Le **28 SEP. 2013**

Nos réf : EE-798-13

Avis de l'autorité environnementale sur le projet de ZAC du Moulin – Quartier du Pont Neuf à Saulx-les-Chartreux (91)

Plan masse – Source : Étude d'impact

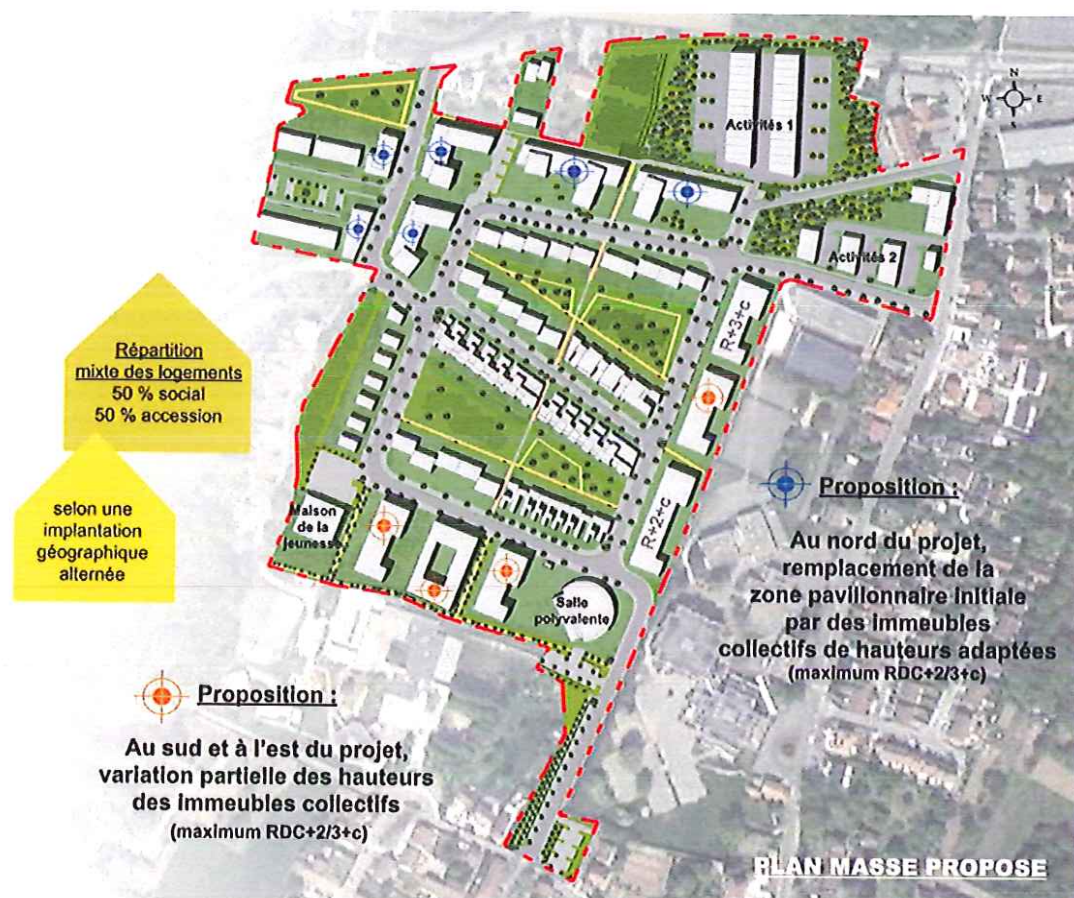
projet concernée par le SRCE, qu'un corridor écologique sera créé au cœur de la ZAC. Cette intention est à démontrer. En effet, le plan masse, seule information disponible, fait plutôt apparaître l'aggravation d'une coupure du lien écologique entre le nord et le sud de la zone.
